**AVIS RELATIF À LA PROTECTION
CONTRE LES EVENTUELS EFFETS NOCIFS ET NUISANCES
PROVOQUÉS PAR LES RAYONNEMENTS NON IONISANTS
GÉNÉRÉS PAR DES ANTENNES ÉMETTRICES STATIONNAIRES**

Commune : HERSTAL - Exploitant : ORANGE

Référence exploitant : 742L1_1 / 30414L1_1 / 40414L1_1 / 50414L1_1

Rapport n° 4591 / 2023

Figure 1 : Vue en plan des lieux de séjour et des points de contrôle

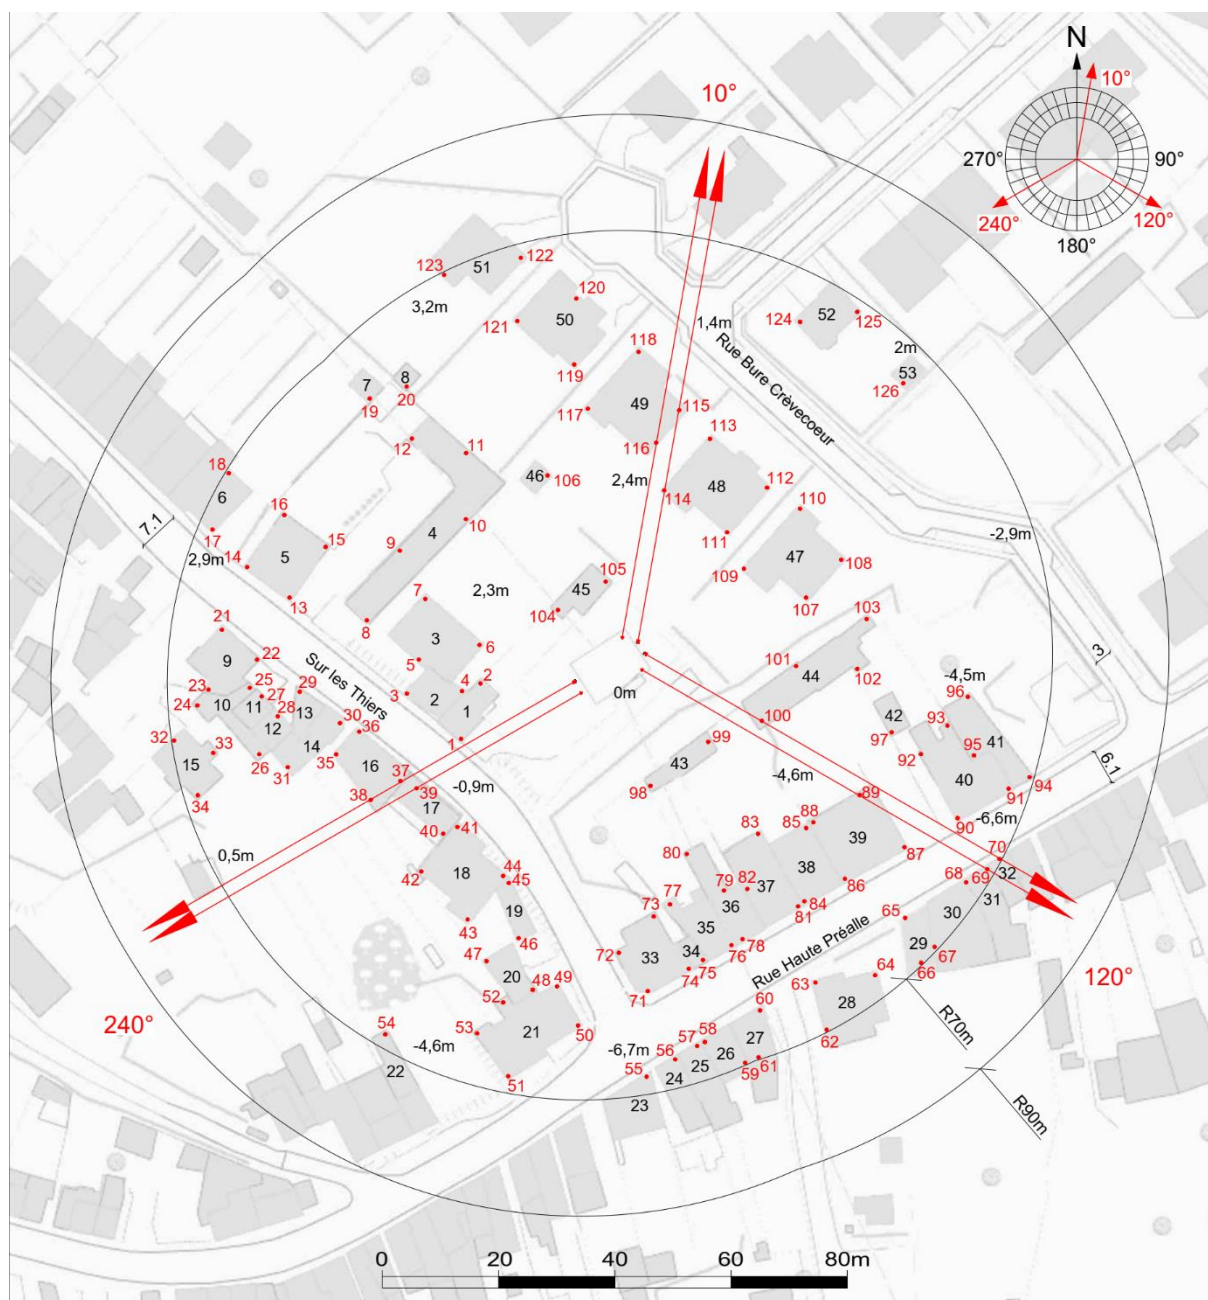
- le numéro du point de contrôle repris sur un des plans de la figure 1;
- le numéro du LS dans lequel se trouve le point de contrôle de la 1^{ère} colonne ;
- l'atténuation d'obstacle prise en compte pour le calcul de l'indice d'exposition dans le LS ;
- le résultat du calcul de l'indice d'exposition.

En ce qui concerne les antennes de l'installation mentionnées dans le tableau 1, la distance maximale à laquelle la limite pourrait être atteinte, à l'extérieur, est égale à 90,2 m. S'il n'y a pas de LS à une distance inférieure, les antennes respectent forcément la limite d'immission.

Dans le cas des LS situés à l'intérieur des bâtiments, une atténuation d'obstacle est prise en compte et il en résulte que la distance maximale à laquelle la limite pourrait être atteinte se réduit à 63,9 m.

Figure 2 : Vue en plan des installations d'antennes dans un rayon de 300 mètres autour de l'installation faisant l'objet de la demande d'avis

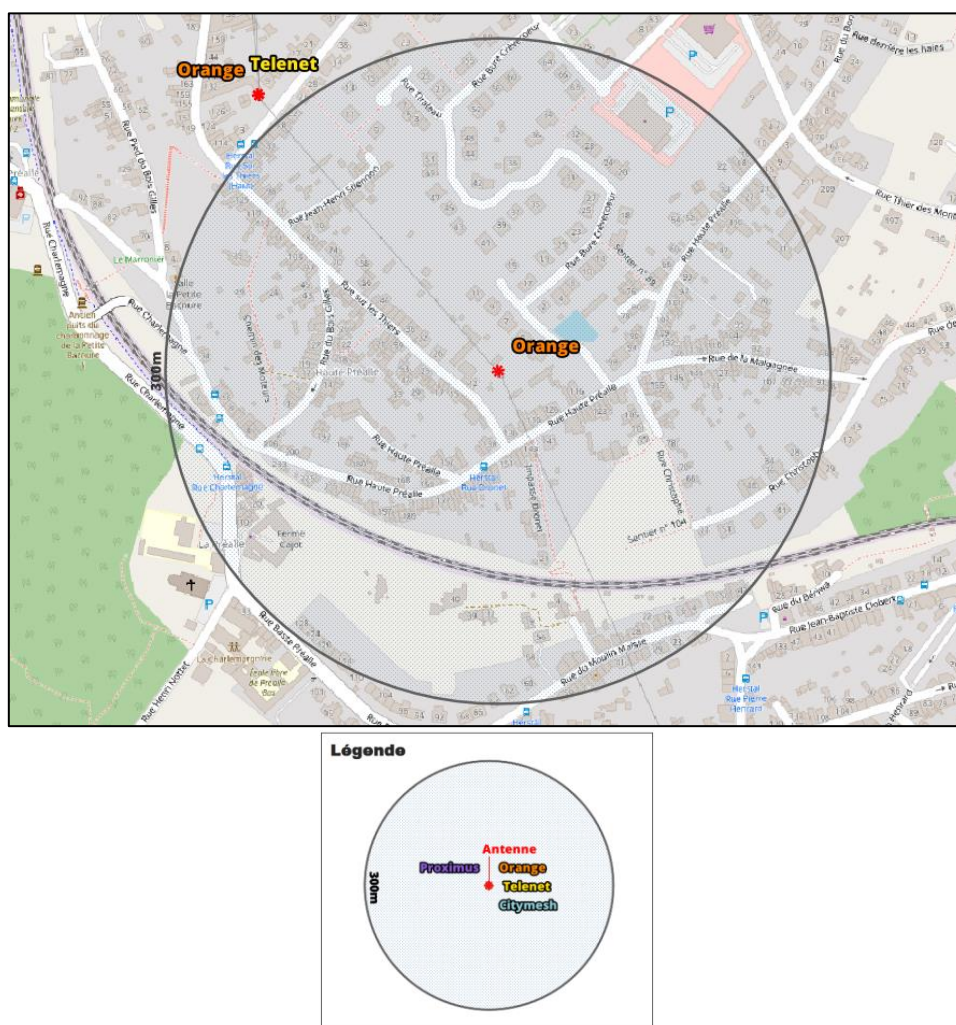
Compte tenu du nombre d'installations localisées dans la figure 2, il apparaît que l'intensité du rayonnement électromagnétique généré, dans les lieux de séjour situés à proximité de l'installation référencée dans le paragraphe 2, par l'ensemble des antennes émettrices stationnaires de l'ensemble des exploitants du même site d'antennes émettrices stationnaires respecte la limite fixée à l'article 4, § 2 du décret.
